**INFORME DE HITO DE CONTROL**  
**N.º 5523-2026-CG/GRSM-SCC**

**PROYECTO “MEJORAMIENTO Y AMPLIACIÓN DE LOS  
SERVICIOS DE SALUD EN EL ESTABLECIMIENTO DE SALUD  
NIVEL I-3 CAMPANILLA DEL DISTRITO DE CAMPANILLA -  
PROVINCIA DE MARISCAL CÁCERES - DEPARTAMENTO DE  
SAN MARTÍN” CON CUI N° 2513499**

**HITO DE CONTROL N.º 1 – REVISIÓN DEL EXPEDIENTE  
TÉCNICO, EJECUCIÓN CONTRACTUAL Y REVISIÓN DE LA  
VALORIZACIÓN CORRESPONDIENTE AL MES DE FEBRERO  
DE 2026**

**Imagen n.º 31**  
**Comparativo entre el plano IE-05 (izquierda) y plano AG-01 (derecha)**

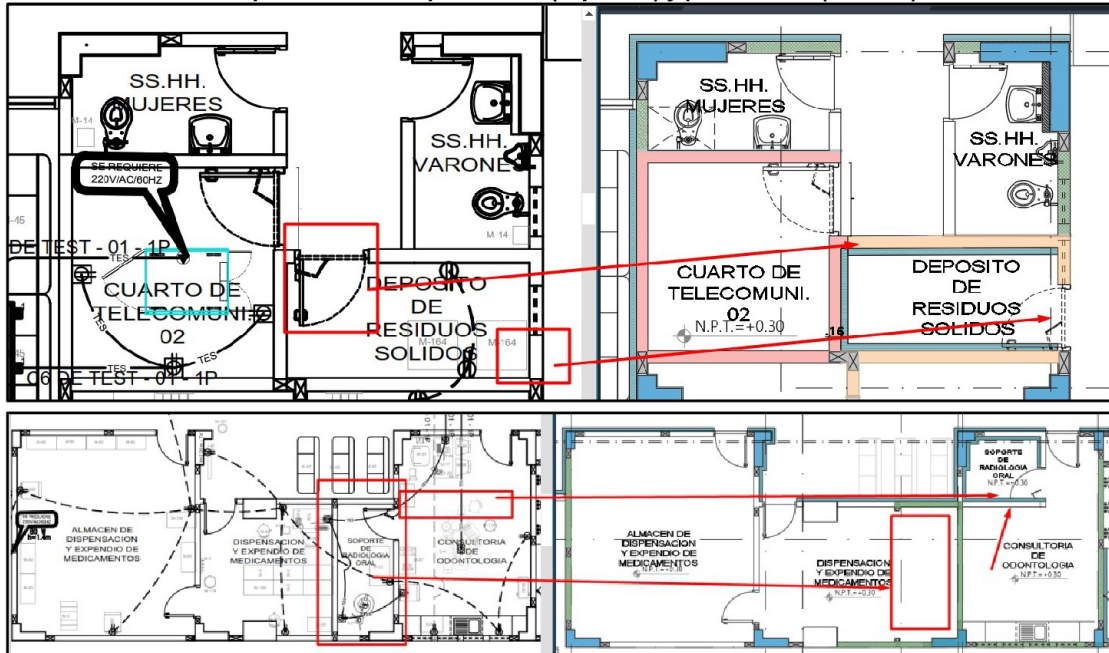
De manera similar, de la revisión comparativa entre el plano IE-05 "Plano General de Tomacorrientes y Salidas de Fuerza" correspondiente a instalaciones eléctricas y el plano AG-01 "Distribución General – Primer y Segundo Nivel" correspondiente a arquitectura, se advierten discrepancias en la configuración y distribución de determinados ambientes, evidenciándose falta de concordancia entre ambos documentos técnicos.

Considerando que el plano de arquitectura constituye el documento rector para la definición espacial del proyecto, se concluye que el plano de instalaciones eléctricas no se encuentra alineado con lo establecido en el plano arquitectónico.

En las imágenes adjuntas se presenta, al lado izquierdo, la distribución de ciertos ambientes según el plano IE-05, y al lado derecho, la correspondiente distribución conforme al plano AG-01, señalándose las incompatibilidades identificadas entre ambos planos, tal como se muestra a continuación:

**Imagen n.º 32**  
**Comparativo entre el plano IE-05 (izquierda) y plano ACI-04 (derecha)**

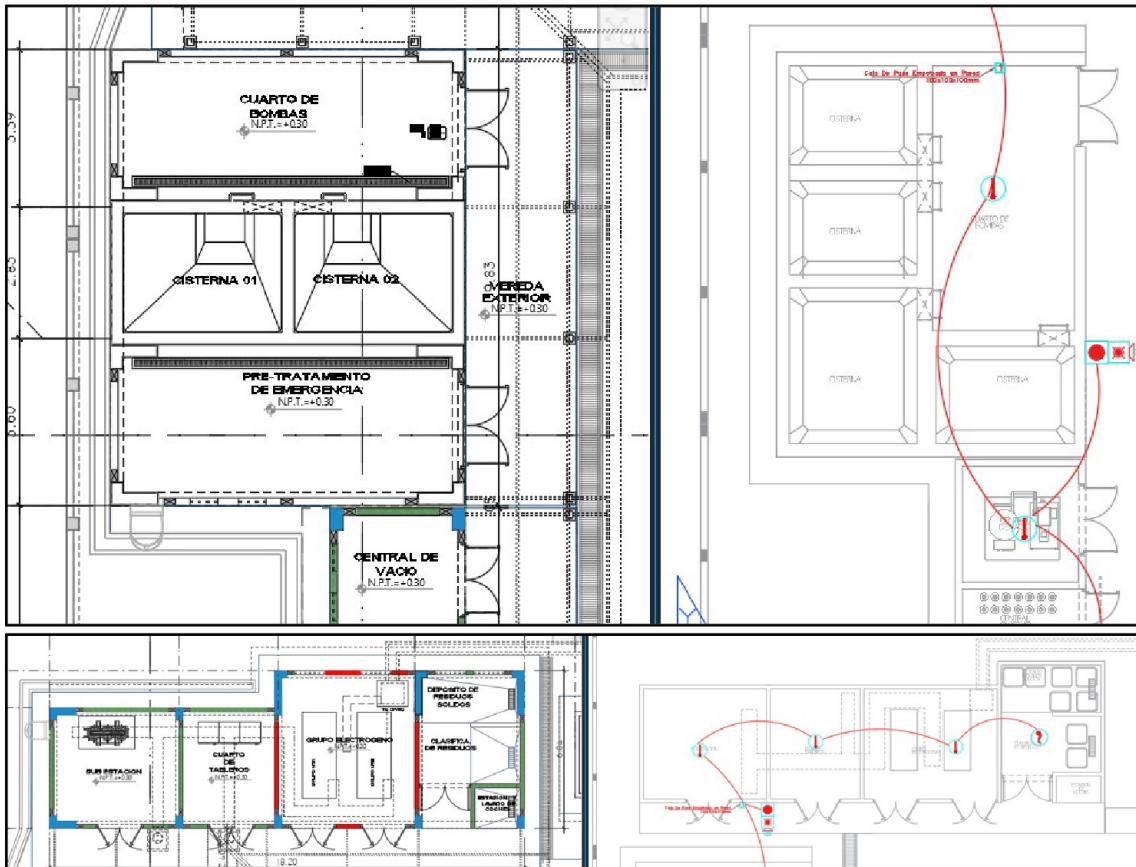
Luego de la revisión comparativa entre el plano ACI-04 “Alarma contra incendios - planimetría general” correspondiente a instalaciones eléctricas y mecánicas y el plano AG-01 “Distribución General – Primer y Segundo Nivel” correspondiente a arquitectura, se advierten discrepancias en la configuración y distribución de determinados ambientes, evidenciándose falta de concordancia entre ambos documentos técnicos.

Considerando que el plano de arquitectura constituye el documento rector para la definición espacial del proyecto, se concluye que el plano de instalaciones mecánica y eléctrica no se encuentra alineado con lo establecido en el plano arquitectónico.

En las imágenes adjuntas se presenta, al lado izquierdo, la distribución de ciertos ambientes según el plano IE-05, y al lado derecho, la correspondiente distribución conforme al plano ACI-04, señalándose las incompatibilidades identificadas entre ambos planos. Estos se muestran a continuación:

**Imagen n.º 33**  
**Plano A-01, Arquitectura- Sector 01 Planta de distribución primer nivel**

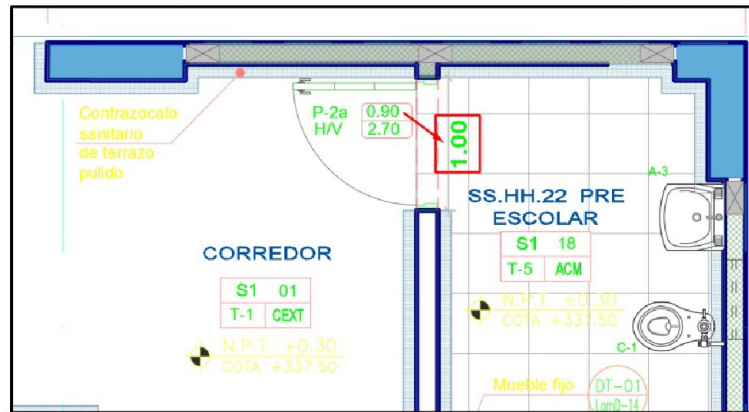
En el plano A-01, Arquitectura - Sector 01 “Planta de distribución primer nivel”, La puerta P-20 H/V indica un ancho de 0.90 y una altura de 2.70m, sin embargo, en la acotación realizada a dicha puerta, esta mide 1.00 m, tal como se muestra a continuación:

**Imagen n.º 34**  
**Plano A-01, Arquitectura- Sector 01 "Planta de distribución primer nivel"**

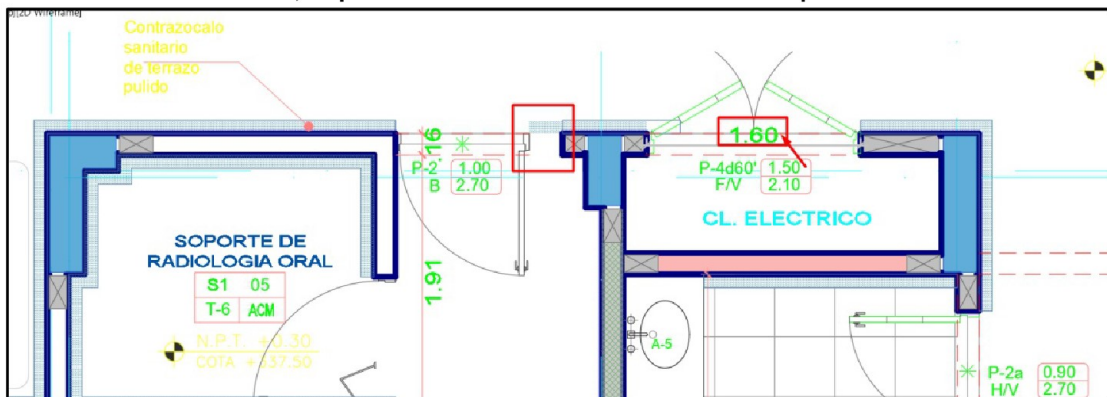
En el mismo plano A-01, se muestra que no se colocó correctamente la puerta, ya que la puerta no ocupa la totalidad del vano, asimismo a su costado, se muestra que la puerta P-4 el cual indica un ancho de 1.50 m y un alto de 2.10 m, se realizó la medición al ancho el cual nos da un ancho de 1.00 m, y no 1.50 m como indica el plano, tal como se muestra a continuación:

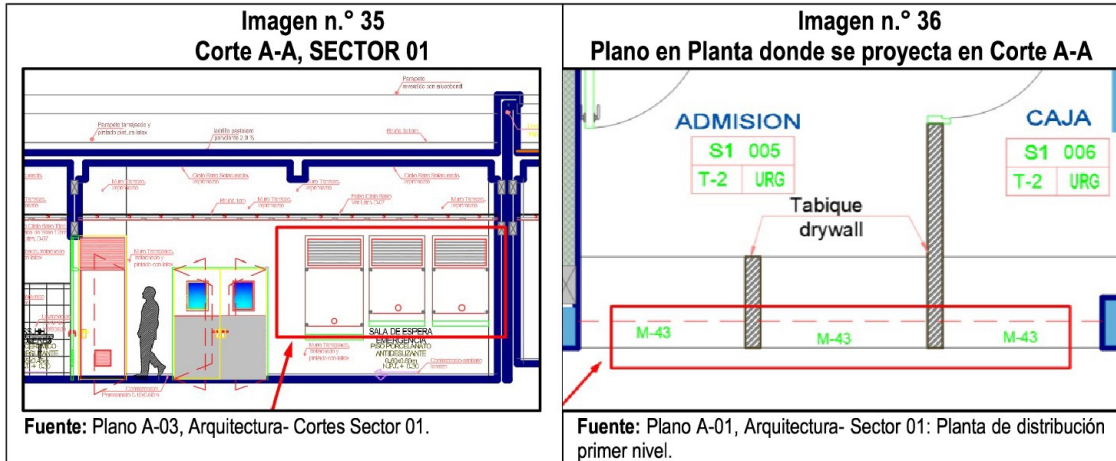
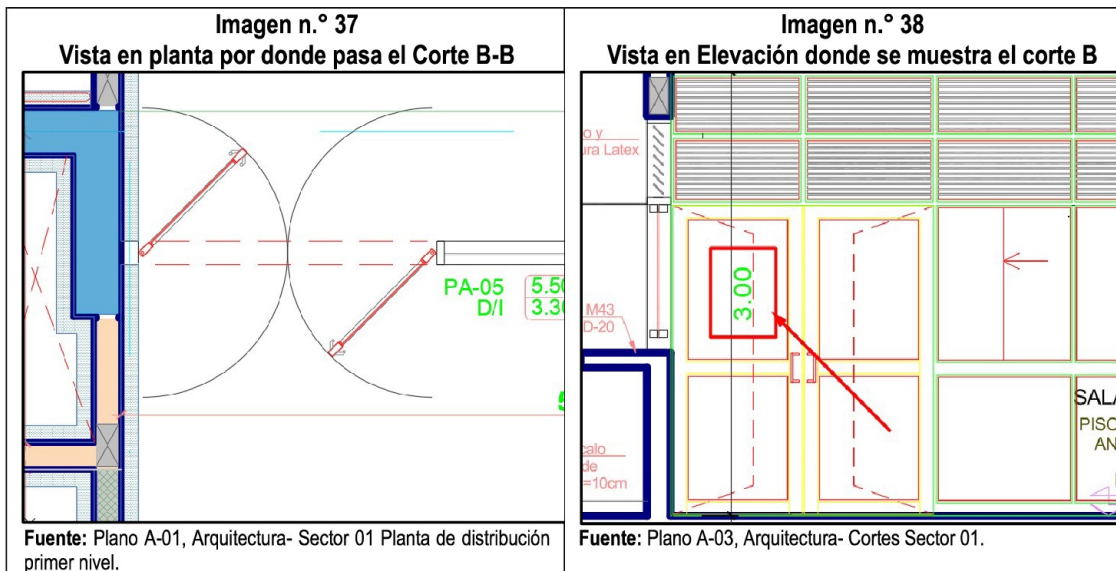
En ese sentido, en la vista en planta del plano A-01 se identifican tres (3) mamparas tipo M-43, lo que permite inferir que corresponden a elementos de dimensiones homogéneas. No obstante, al contrastar esta información con el corte A del plano A-03 (vista en elevación), se evidencia que solo dos (2) de dichas mamparas presentan dimensiones similares, mientras que la tercera difiere en tamaño, tal como se muestra a continuación:

En el corte B, del Sector 01, se muestra frontalmente en planta la puerta PA-05, el cual indica un ancho de 5.50 m y un alto de 3.30 m, sin embargo, en la vista en elevación de la planta general, la altura de la puerta es de 3.00 m. tal como se muestra a continuación:

**Imagen n.º 39**  
**Vista en Planta por donde pasa el Corte C-C**

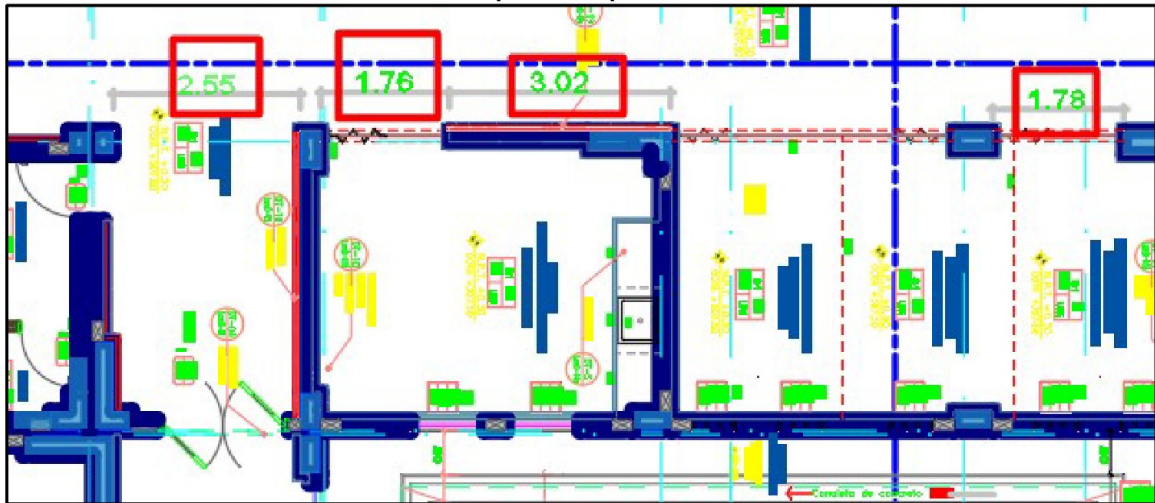
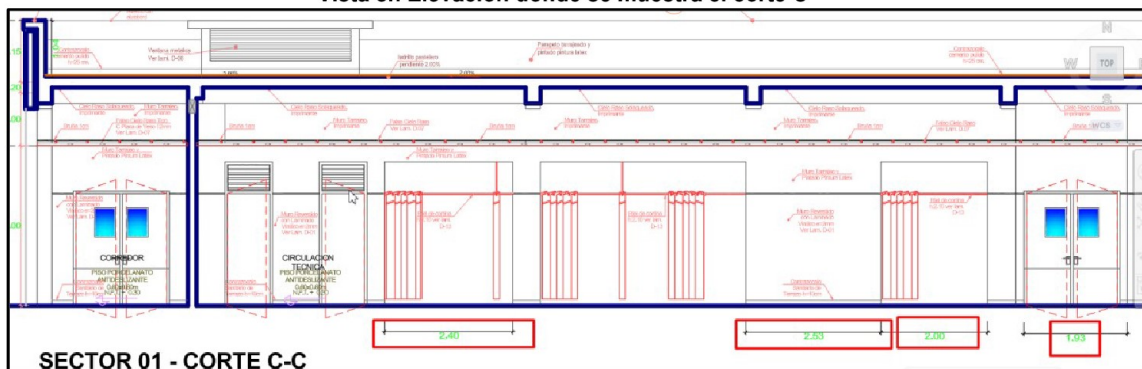
De la misma manera, en el corte C del Sector 1 se advierte que, en la vista en planta, las acotaciones correspondientes a algunos vanos y muros indican dimensiones de 2.55 m, 1.76 m, 3.02 m y 1.78 m. No obstante, en la vista en elevación del mismo corte C, las acotaciones de estos mismos elementos consignan dimensiones de 2.40 m, 2.53 m, 2.00 m y 1.93 m, respectivamente, evidenciándose una inconsistencia entre ambas representaciones. Tal como se muestra en las siguientes imágenes:

**Imagen n.º 41**  
**Plano en Planta de la edificación del Sector 1 - Desagüe**

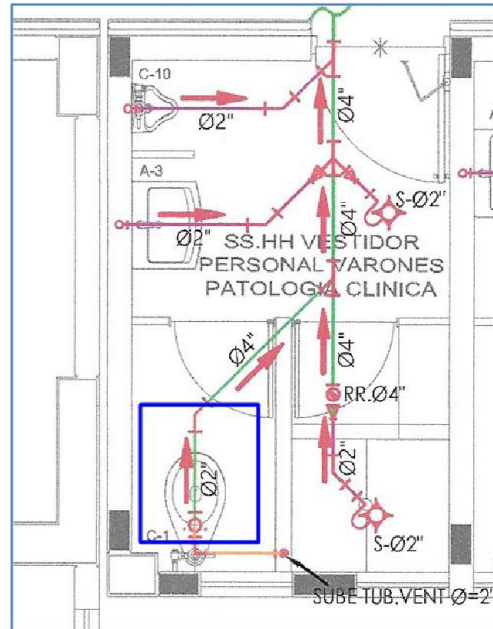
Posteriormente, se revisaron los planos de desagüe y, considerando la magnitud del proyecto, se efectuó una revisión selectiva de los planos correspondientes a las instalaciones sanitarias, tomando como muestra una edificación del Sector 1, específicamente el ambiente de Patología Clínica.

**Imagen n.º 42**  
**Plano en Planta de la edificación del Sector 7 - Agua**

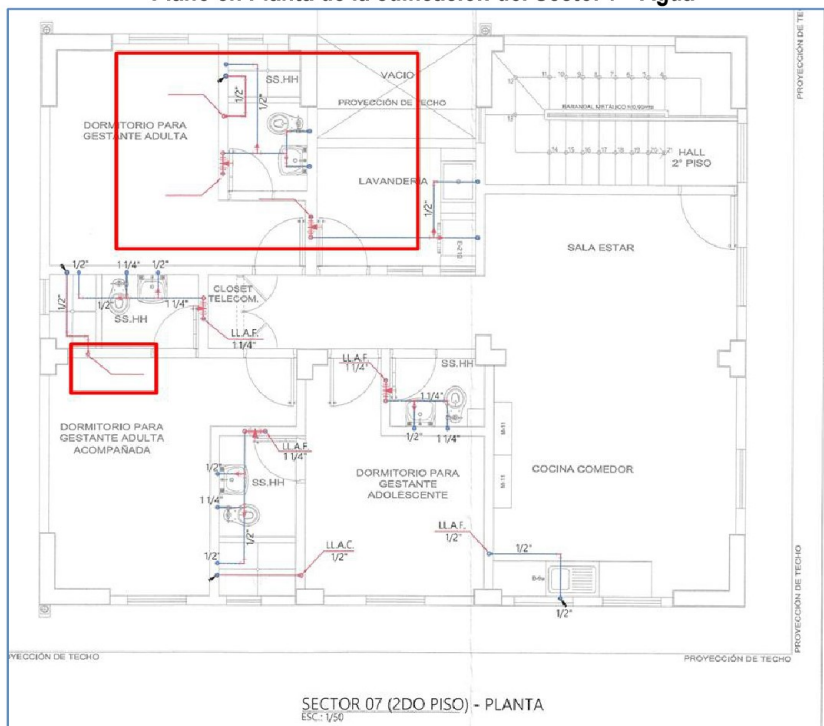
Asimismo, se efectuó una revisión selectiva de las redes de agua, identificándose que en el plano IS-08 – SECTOR 07 – AGUA, no se consignan algunos diámetros de tuberías ni se especifican determinados accesorios, lo cual evidencia información incompleta en la documentación técnica, tal como se observa en la siguiente imagen:

Imagen n.º 44  
Cálculo de la Sección Hidráulica de las Cunetas

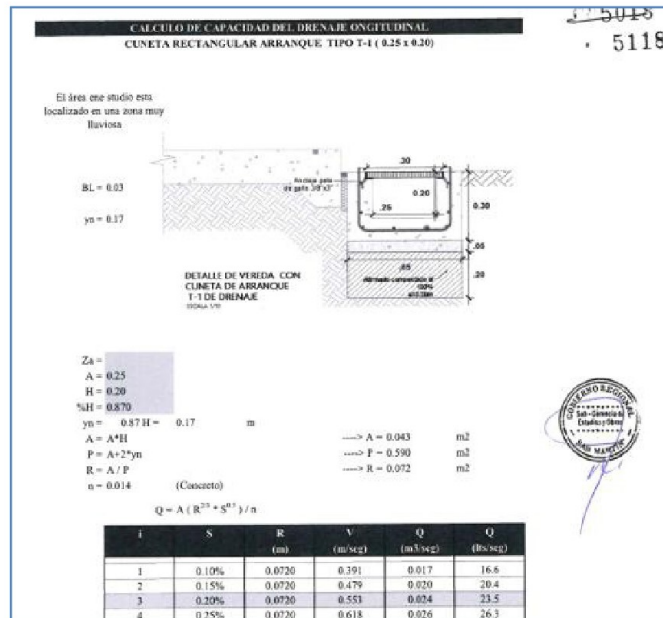
Posteriormente, una vez determinados los caudales de diseño, se han planteado determinadas dimensiones de sección hidráulica y, mediante la aplicación de la fórmula de Manning, se han calculado los caudales que dichas secciones serían capaces de conducir. Tal como se muestra a continuación:

**Imagen n.º 45**  
**Sección de Cuneta de drenaje pluvial**

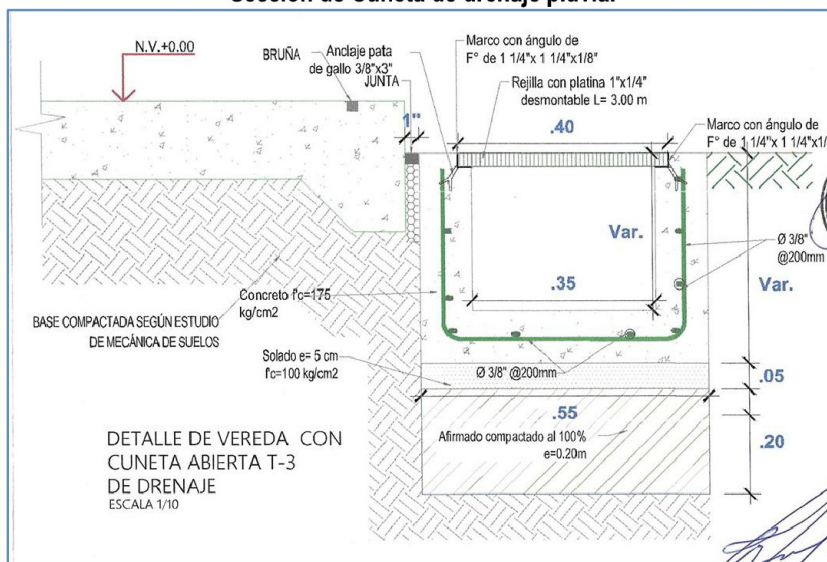
Asimismo, de la revisión de los planos de drenaje pluvial, específicamente del plano PL-PD-01 "Planta de drenaje pluvial", se advierte que las secciones de drenaje no cuentan con alturas definidas, consignándose valores variables. Tal como se observa a continuación:

Imagen n.º 52  
Plano Estructural del aligerado del Módulo 01, correspondiente al Sector 1

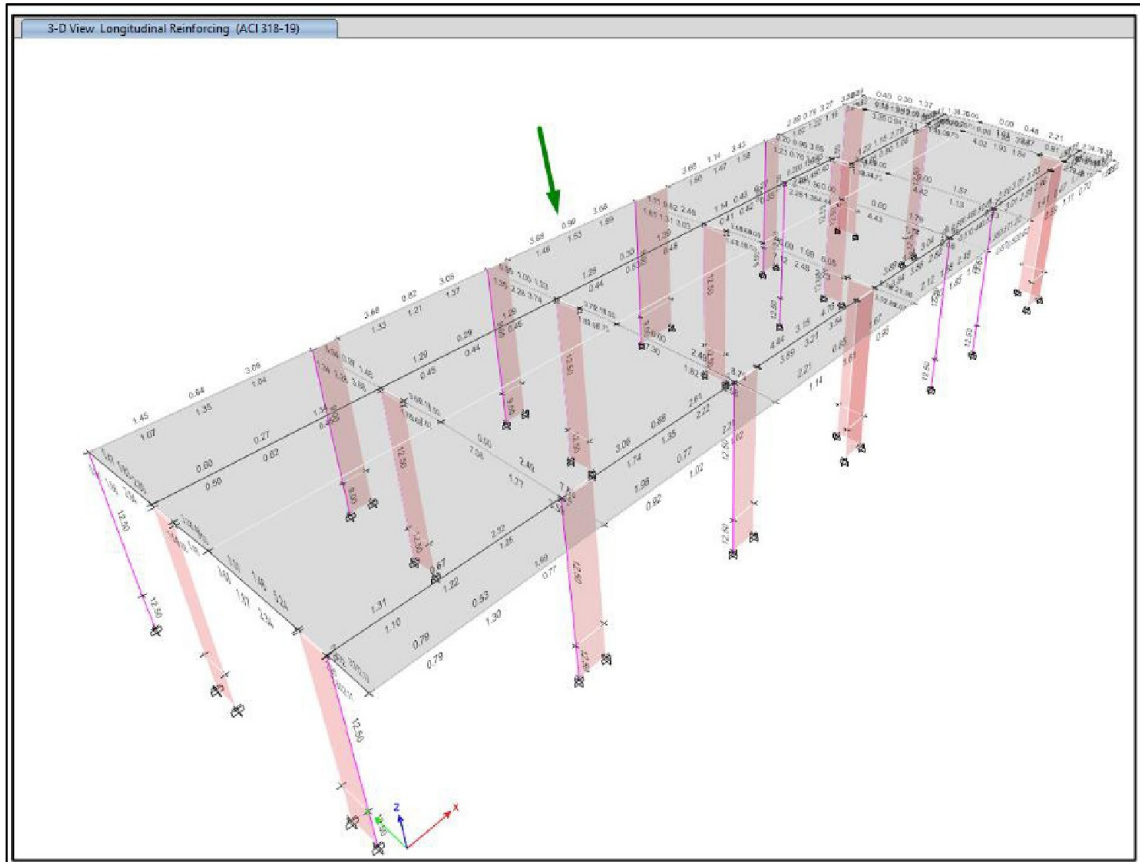
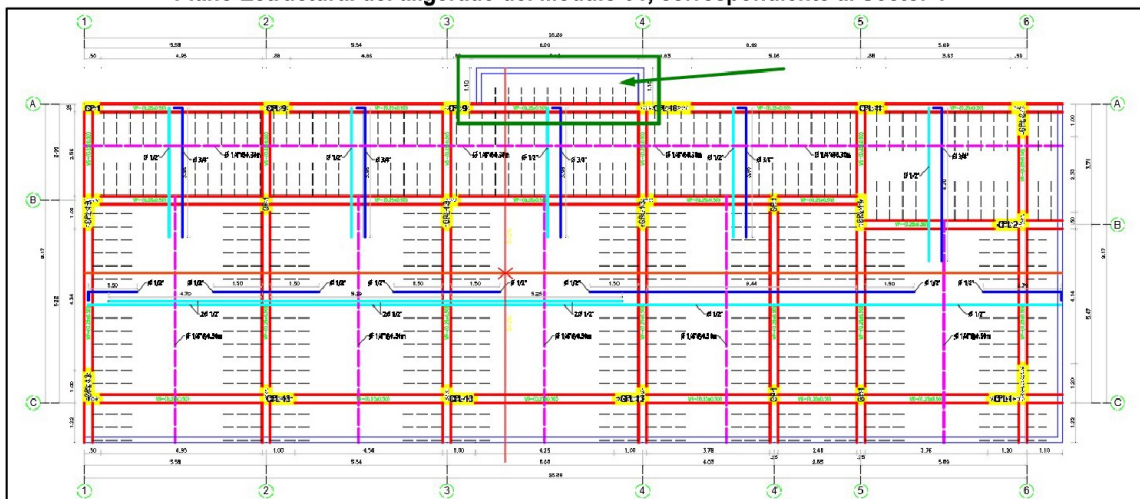
Del comparativo entre el modelamiento estructural de la memoria de cálculo y el plano de la losa aligerada, se ha identificado que en el modelamiento no se ha considerado la losa en voladizo, los cuales se está señalando en la siguiente imagen:

**Imagen n.º 53**  
**Imagen Ampliada del voladizo en el Plano Estructural del aligerado del Módulo 01**

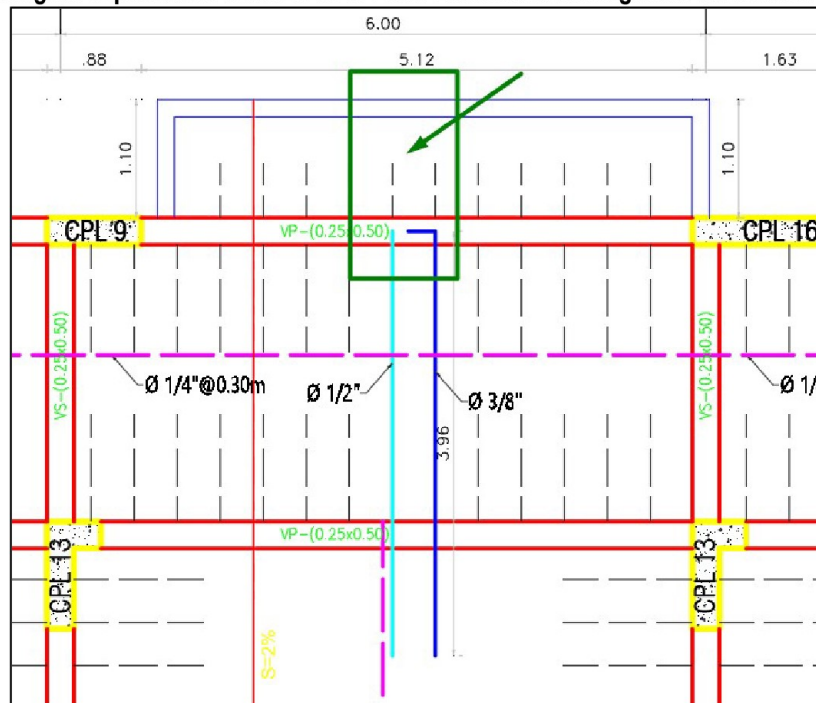
En el plano de la losa aligerada, se observa que el acero de la viga tanto el acero superior como inferior, termina en la viga principal, y no se está proyectando hasta el límite del voladizo, tal como se muestra a continuación:

**Imagen n.º 54**  
**Indicación de Viga Borde de la Losa Aligerada del Módulo 01, correspondiente al Sector 1**

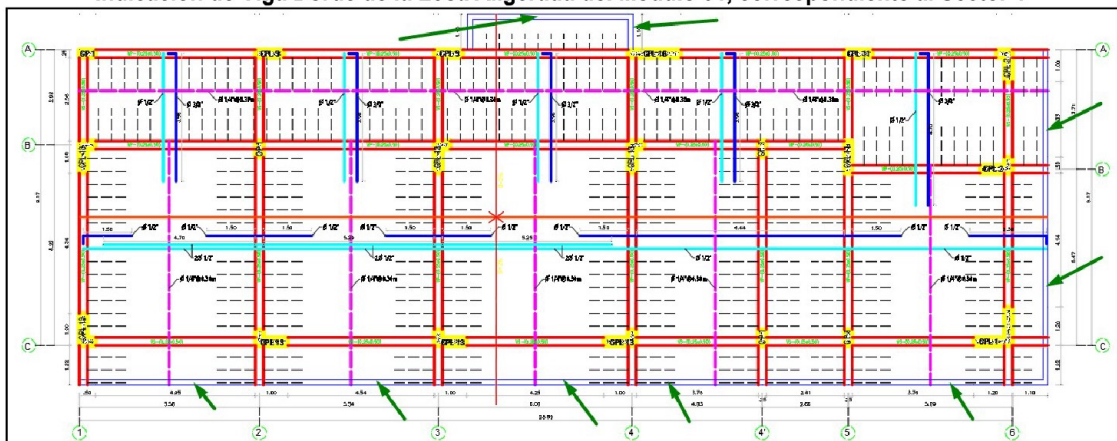
En el plano de la losa aligerada se muestra un voladizo en la parte superior, y en la parte final del lado derecho, sin embargo, no se identifica la nomenclatura de las vigas de borde de esta losa en voladizo, tal como se muestra:

**Imagen n.º 55**  
**Memoria de Cálculo Estructural - Carga Distribuida de Losa Aligerada**

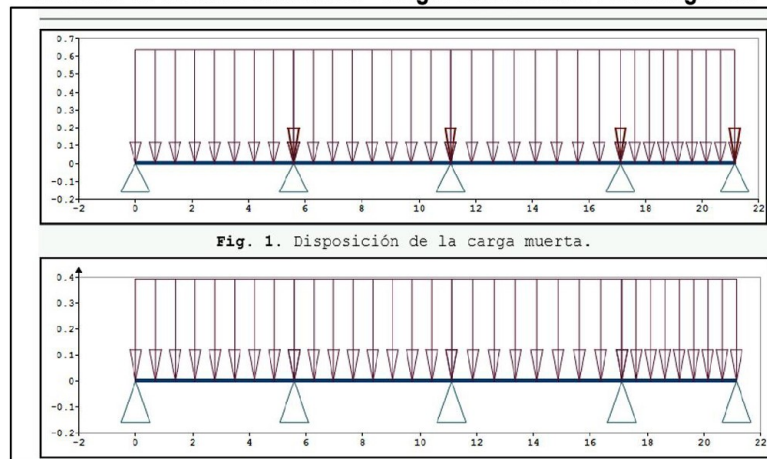
La losa aligerada presenta viguetas dispuestas en ambas direcciones (X e Y); sin embargo, en la memoria de cálculo únicamente se ha considerado el análisis en la dirección X, omitiéndose la evaluación en la dirección Y. Asimismo, se advierte que, en dicha dirección, el plano de losa aligerada contempla seis (6) paños de viguetas, incluyendo un voladizo en el extremo derecho; no obstante, en la memoria de cálculo el análisis se ha efectuado en la dirección X considerando una losa de solo cuatro (4) paños y sin incluir el voladizo mencionado.

En ese sentido, existe una inconsistencia entre lo desarrollado en la memoria de cálculo y lo representado en los planos estructurales, lo cual se muestra a continuación:
